LuK Service Info

TB1161

Part Nr. 231 0102 10 – 310/310mm TGU6

Info: New design / Neues Design / Nouvelle conception / Nuevo diseño / Nuovo disegno / Nuovo segno

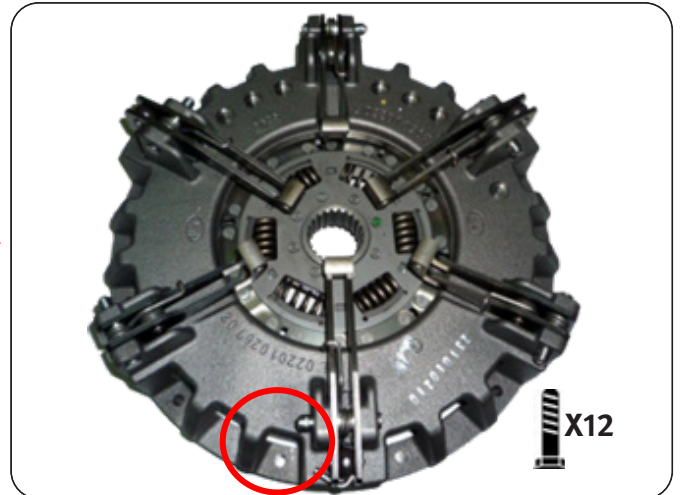
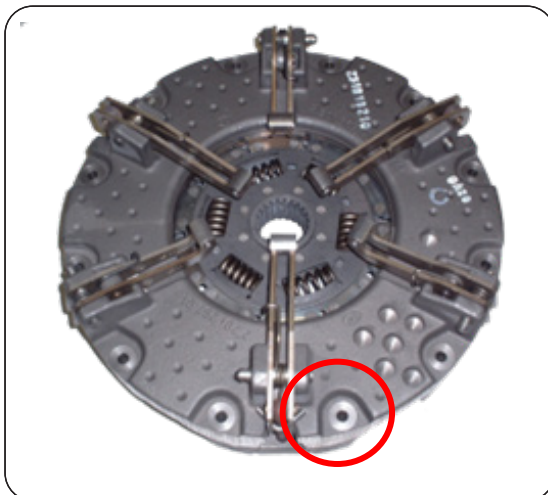
This new design utilises the latest clutch technology, using a vented housing for improved cooling and heat dispersal. Fully interchangeable with existing clutches with no modifications required to vehicle or flywheel. A new fixation bolt set 411 0195 10 12 x M8 x 1,25 x 65mm + Conical washer is supplied with new designs to accommodate the lower housing.
